Vysvětlení zadávací dokumentace – XXXI, XXXII, XXXIII, XXXIV, XXXV, XXXVI a XXXVII

Rekonstrukce budovy Pionýrská 23, Brno

Dotaz č. XXXVII/1:

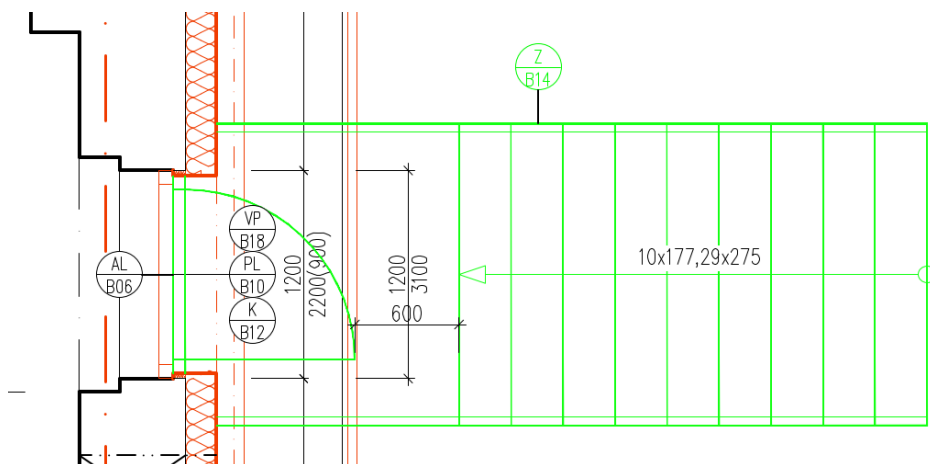
U vnějších hliníkových dveří je požadavek na součinitel prostupu tepla $U_d = \max 0,9 \text{ W/m}^2\text{K}$. Chtěli bychom upozornit zadavatele, že dle odborných firem, při použití nejlepšího trojskla $U_g = 0,5 \text{ W/m}^2\text{K}$ je hodnota $U_d = 1,0 \text{ W/m}^2\text{K}$.

Zadavatel nechal u zpracovatele dokumentace pro provádění stavby tento dotaz a na základě prověření konstatuje, že u hliníkových dveří upravuje požadavek na součinitel prostupu tepla $U_d = \max 1,1 \text{ W/m}^2$
